発電用原子炉施設に係る特定機器の設計の型式証明申請書（特定兼用キャスク）

本文及び添付書類の一部補正について

令和4年12月28日付け Doc No. L5-95LD100 R0をもって申請しました発電用原子炉施設に係る特定機器の設計の型式証明申請書（特定兼用キャスク）の本文及び添付書類を下記のとおり一部補正いたします。

第 3 図 使用済燃料集合体の収納位置条件 (配置 (2))  
(8×8 燃料及び新型 8×8 燃料を収納する場合)

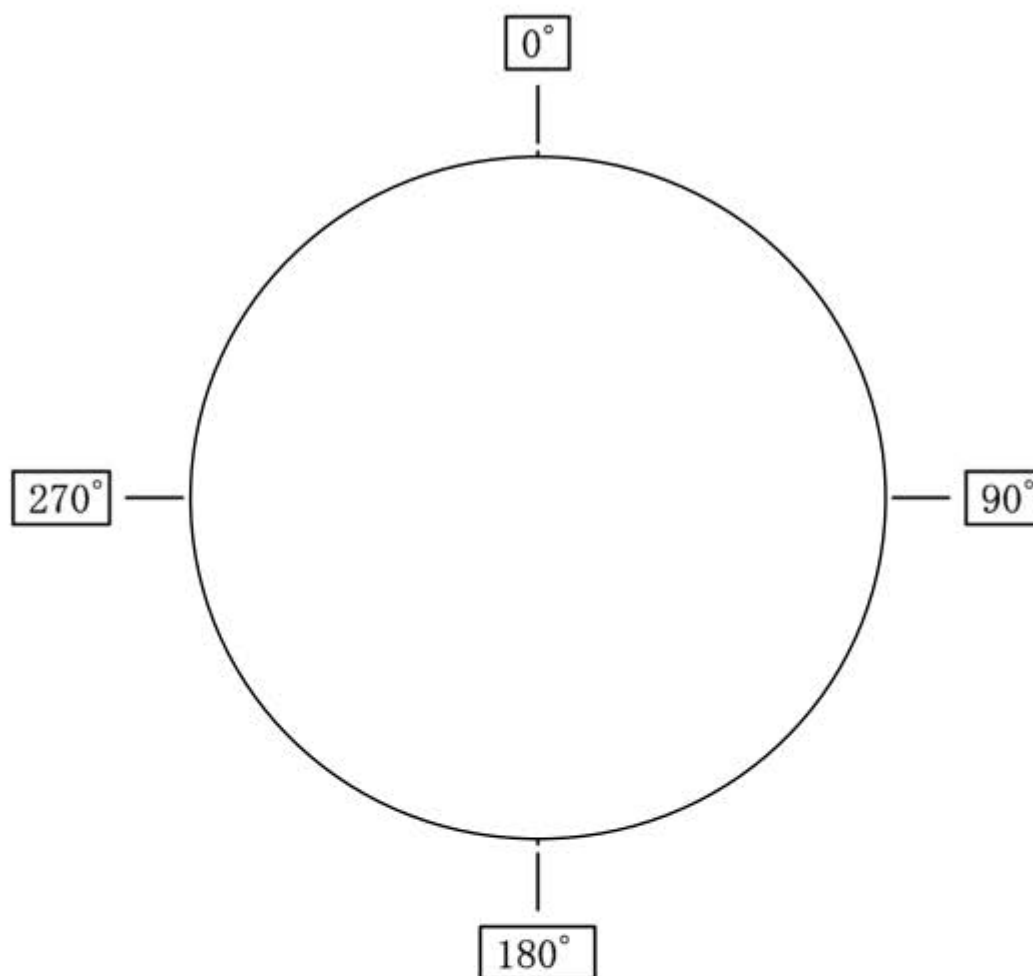
頁	行	補正前	補正後
5	上 10～11	…原子力規制委員会が別に定める地震力による特定兼用キャスク蓋部の金属部への衝突に対して…	…原子力規制委員会が別に定める地震力によって特定兼用キャスク蓋部が金属部へ衝突することに対して…
6	下 12～13	…特定兼用キャスク本体の上部及び下部に貯蔵用緩衝体を装着することにより…	…特定兼用キャスクの両端に貯蔵用緩衝体を装着することにより…
6	下 12	…特定兼用キャスク蓋部の金属部への衝突に対して…	…特定兼用キャスク蓋部が金属部へ衝突することに対して…
7	下 8～10	<p>収納する使用済燃料集合体の最高 燃焼度 38,000MWd/t 以下</p> <p>収納する使用済燃料集合体の平均 燃焼度 <input type="text"/> 以下</p> <p>収納する使用済燃料集合体の冷却 期間 35 年以上</p>	<p><u>8×8燃料の最高燃焼度</u> 30,000MWd/t以下</p> <p><u>8×8燃料の冷却期間</u> 35年以上</p> <p><u>新型8×8燃料の最高燃焼度</u> 38,000MWd/t以下</p> <p><u>新型8×8燃料の冷却期間</u> 35年以上</p> <p>収納する使用済燃料集合体の平均 燃焼度 <input type="text"/> 以下</p>
9	上 10～11	…使用済燃料集合体の燃焼度に応じた…	…使用済燃料集合体の燃焼度及び <u>冷却期間</u> に応じた…
14		<p>第3図 使用済燃料集合体の収納 位置条件（配置(2)）</p> <p>（8×8燃料及び新型8×8燃料を収 納する場合）</p>	別紙1-1の記載に変更する。

8×8燃料		新型8×8燃料	
	燃焼度 (MWd/t 以下)	冷却期間 (年以上)	燃焼度 (MWd/t 以下)	冷却期間 (年以上)
A				
B

特定兼用キャスク 1 基当たりの平均燃焼度 :  以下

特定兼用キャスク 1 基当たりの崩壊熱量 : 8.4 kW 以下

第 1-3 図 使用済燃料集合体の収納位置条件（配置(2)）  
（8×8 燃料及び新型 8×8 燃料を収納する場合）

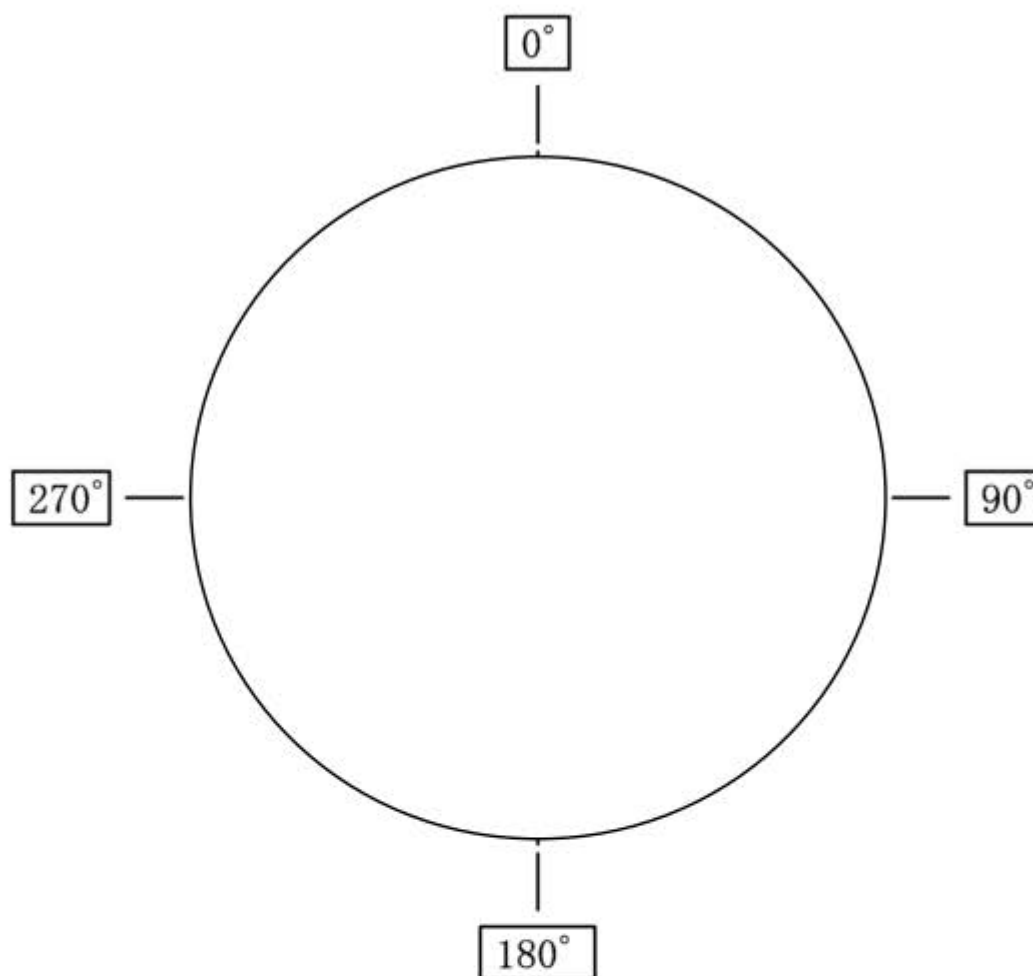
頁	行	補正前	補正後
添付書類一 1-2	上 13～14	…特定兼用キャスク本体上部及び 特定兼用キャスク本体下部にボルト で取り付けられる。	…特定兼用キャスクの <u>両端</u> にボルト で取り付けられる。
添付書類一 1-3	上 8～9	…特定兼用キャスク本体上部及び 特定兼用キャスク本体下部にボルト で取り付けられる。	…特定兼用キャスクの <u>両端</u> にボルト で取り付けられる。
添付書類一 1-3	下 11～12	…特定兼用キャスク蓋部の金属部 への衝突に対して…	…特定兼用キャスク蓋部が <u>金属部</u> へ <u>衝突すること</u> に対して…
添付書類一 1-6	上 10～12	…原子力規制委員会が別に定める 地震力による特定兼用キャスク蓋 部の金属部への衝突に対して…	…原子力規制委員会が別に定める 地震力によつて特定兼用キャスク 蓋部が <u>金属部へ衝突すること</u> に対 して…
添付書類一 1-12	上 6～7	…原子力規制委員会が別に定める 地震力による特定兼用キャスク蓋 部の金属部への衝突に対して…	…原子力規制委員会が別に定める 地震力によつて特定兼用キャスク 蓋部が <u>金属部へ衝突すること</u> に対 して…
添付書類一 1-68		第 1-10 表 崩壊熱量	別紙 2 - 1 の記載に変更する。
添付書類一 1-75		第 1-3 図 使用済燃料集合体の収 納位置条件 (配置(2)) (8×8 燃料及び新型 8×8 燃料を 収納する場合)	別紙 2 - 2 の記載に変更する。

8×8燃料		新型8×8燃料	
	燃焼度 (MWd/t 以下)	冷却期間 (年以上)	燃焼度 (MWd/t 以下)	冷却期間 (年以上)
A				
B

特定兼用キャスク 1 基当たりの平均燃焼度： 以下

特定兼用キャスク 1 基当たりの崩壊熱量：8.4 kW 以下
